**ASUNTO: ALEGACIONES PROPUESTA DE PROYECTO DE PLAN
HIDROLÓGICO 2022-2027.
CICLO 2022-2027**

A LA CONFEDERACIÓN HIDROGRÁFICA DEL SEGURA

ALEGACIONES

FIGURA 1. Actuaciones frente a inundaciones en la comarca del Campo de Cartagena-Mar Menor. CHS septiembre 2021.

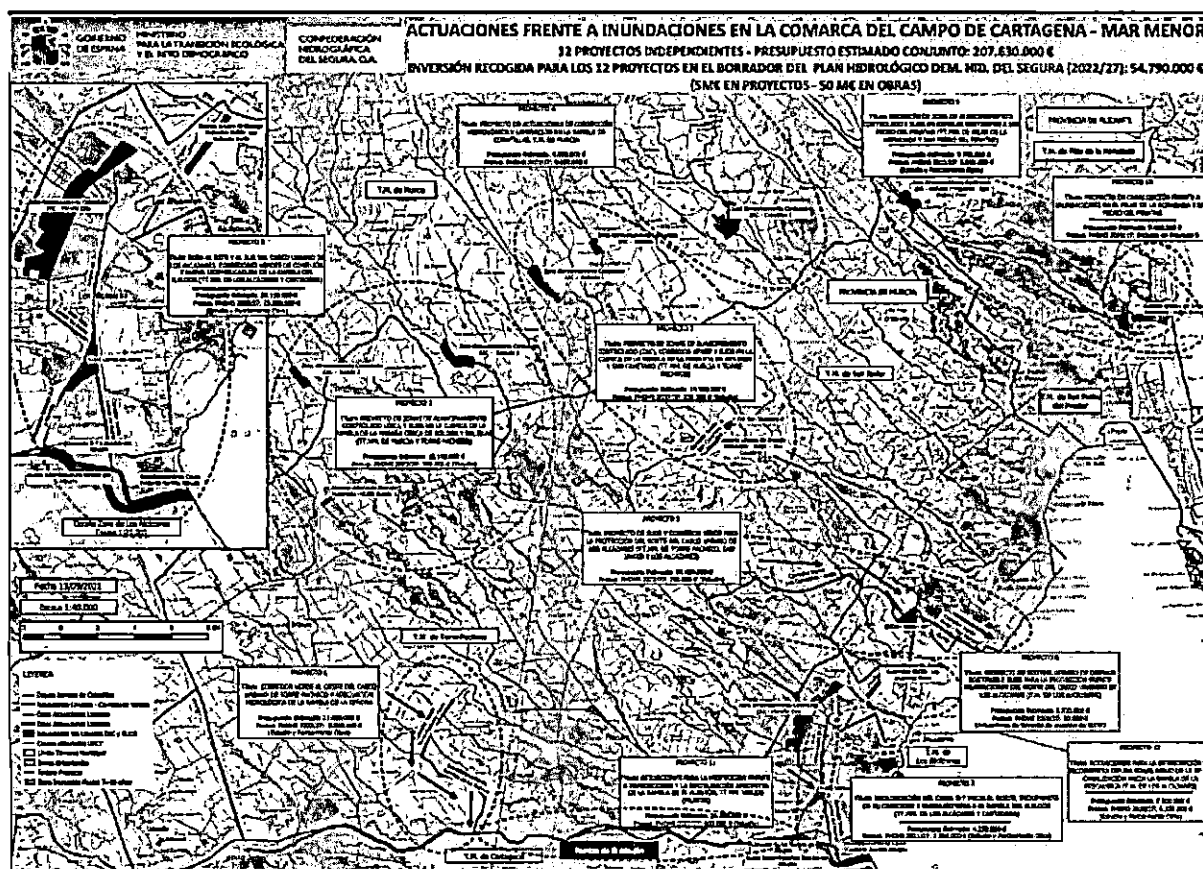
Las medidas que sobresalen son sendos “corredores verdes” para la protección del casco urbano de Los Alcázares. Para el “corredor centro-sur” hay consignada una dotación en el PdM para su ejecución, en su caso, de 25 millones de euros. La otra medida es el denominado “corredor norte”. A esta medida, con código de medida en el Plan Hidrológico 1.816, el borrador del PGRI le adjudica 750.000 euros para el estudio de viabilidad económica, técnica y ambiental. Ha sido ya presentada en el documento resumen de la mesa territorial del Campo de Cartagena-Mar Menor con un presupuesto de ejecución de 35 millones de euros.

La medida 1895 “Estudio de viabilidad económica, técnica y ambiental y, en su caso, ejecución del Corredor Verde para la canalización de escorrentías superficiales en episodios de inundaciones, y sistemas urbanos de drenaje sostenible para la protección de las zonas centro y sur del casco urbano de Los Alcázares” corresponde a la intercepción de la zona de flujo preferente de la Rambla de La Maraña, salvo parte de los flujos desbordados de la Rambla de Camachos o La Colonia que llegan más al norte de ésta (que en principio son objeto de actuación en la medida 1816 “Estudio de viabilidad económica, técnica y ambiental del corredor verde para la canalización de escorrentías superficiales en episodios de inundaciones, y sistemas urbanos de drenaje sostenible para la protección de la zona norte del casco urbano de Los Alcázares”), entre la carretera RM F26 y la carretera RM F30 a la cota 15msnm con una mota sobreelevada del terreno que ha de crear una represa de la lámina de agua capaz de hacerla fluir hacia la zona de Lomas de Rame por un canal que discurre paralelo a la AP-7 aguas arriba de ésta y junto a la zona urbana. Esta actuación genera un importante aumento del riesgo de inundabilidad en Las Lomas de Rame, Torre de Rame y el

Figura 3-13. Plano de calados para la Rambla de El Albuñón y la Rambla de Miranda. SNCZI

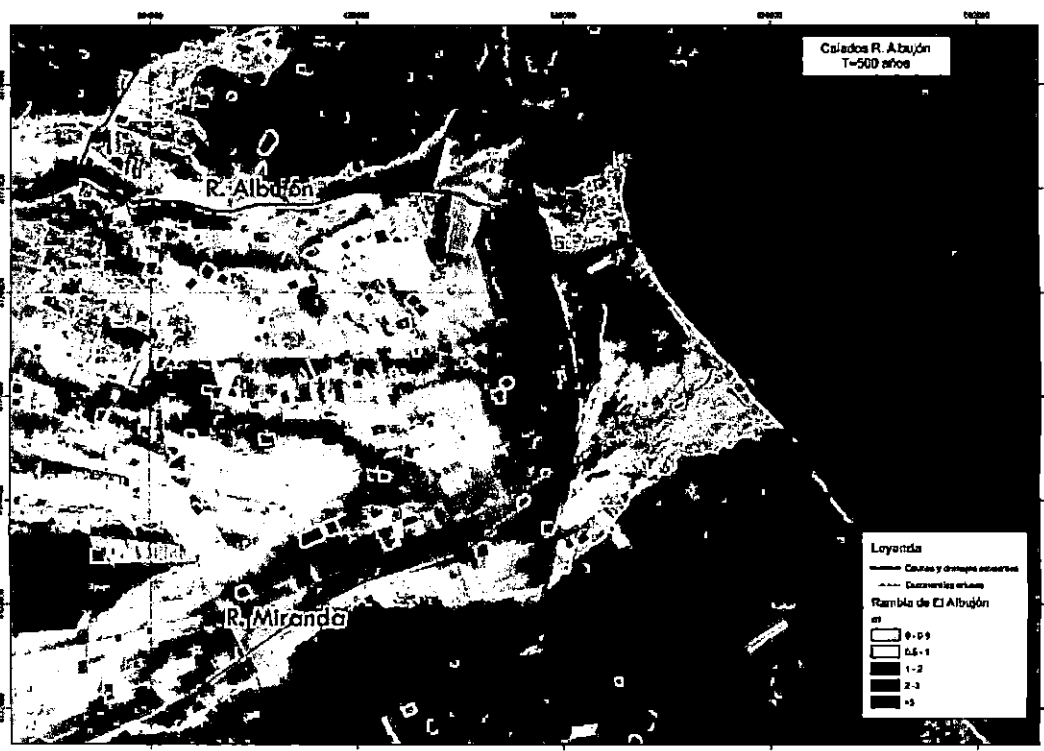
Como puede verse en la imagen anterior, se observa claramente el efecto de retención que genera el talud de la autopista AP7 sobre el flujo desbordado de la Rambla de El Albuñón y la Rambla de Miranda (más al sur). Este efecto de almacenamiento en la zona donde desagua el D7 alcanza calados superiores a los 2 m para el período de retorno de 500 años.

Por lo expuesto anteriormente no se alcanza a entender que, en apariencia, no se llegue a contemplar en ninguno de los casos el aumento de la inundabilidad debido al efecto que genera el talud de la AP-7 sobre las viviendas aguas arriba de ésta.

FIGURA 3. Líneas de nivel a cota 13, 14 y 15 metros

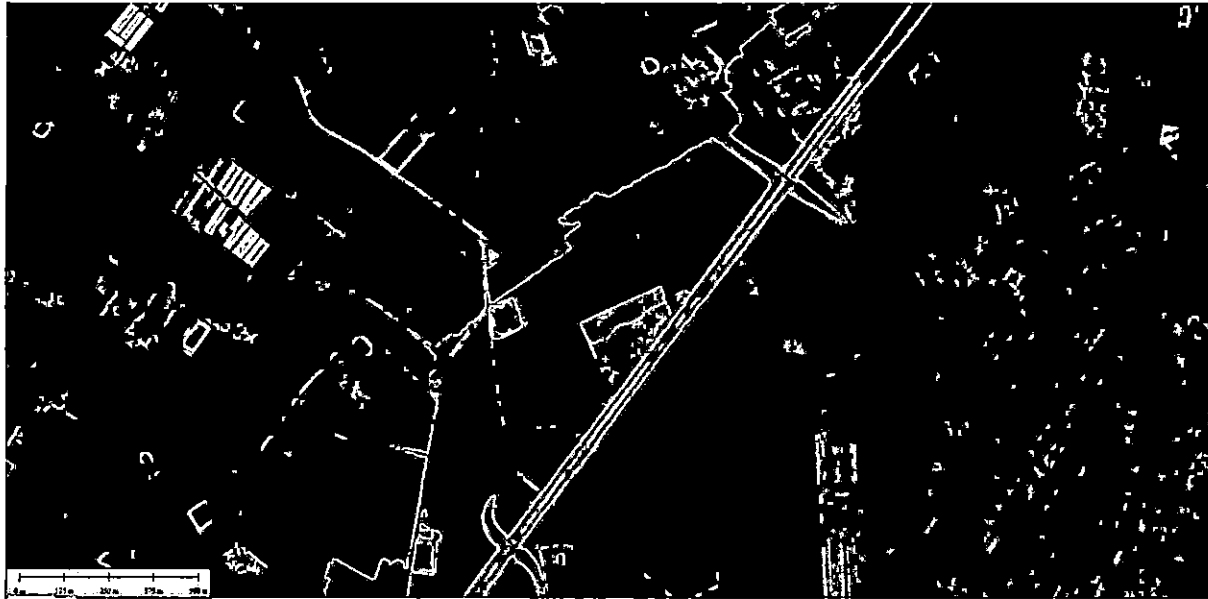
En este mismo sentido la “mota” que intercepta los flujos desbordados en la zona de flujo preferente de La Maraña ha de tener una longitud superior a 2000 metros en sentido transversal a esta misma zona de flujo preferente y a la cota 15 m como se comentaba. El

volumen de agua que va a generar este embolsamiento ha de ser muy importante y la afección aguas arriba, simplemente por la topografía del terreno, va a causar perjuicios llegando incluso al municipio de Torre-Pacheco. Además, como se comenta, no hace sino trasladar el problema a Lomas de Rame, Torre de Rame, Bahía Bella y demás zonas aledañas.
